改善箇所説明図

大型バスにおいて、右側後写鏡横の車体に取り付けられた、導風板の形状が不適切なため、全幅が2.5メートルを超えるものがある。

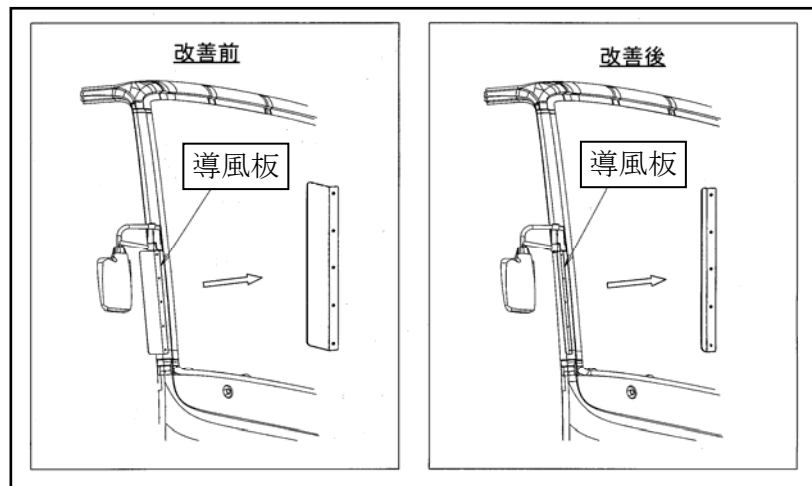
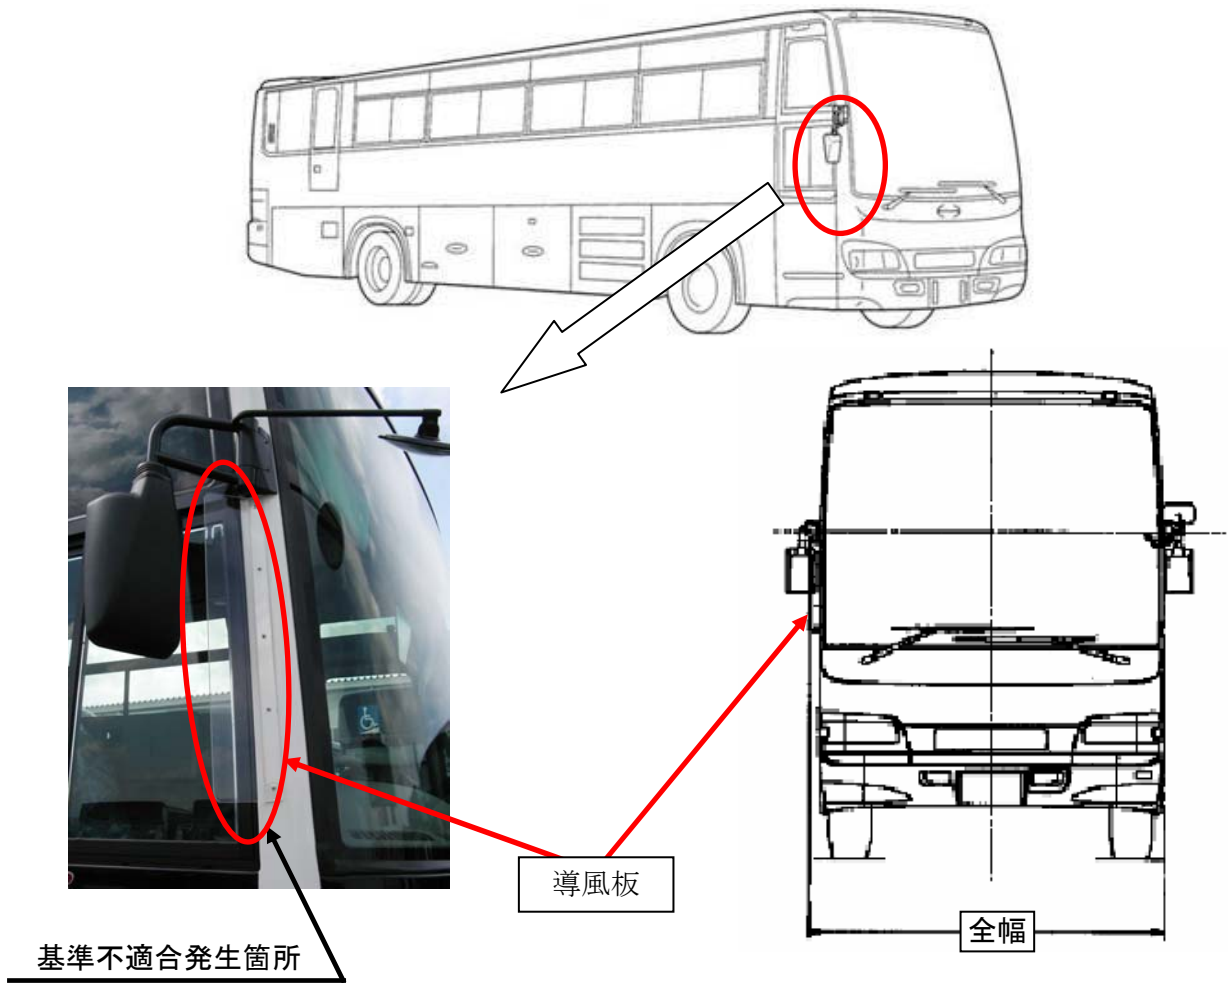
注: は交換又は取り外す部品を示す。

全車両、当該導風板を取り外す。または、当該導風板を対策品と交換する。

識別: 防風板の幅寸法短縮により、容易に識別できる為、特段の識別は行わない。
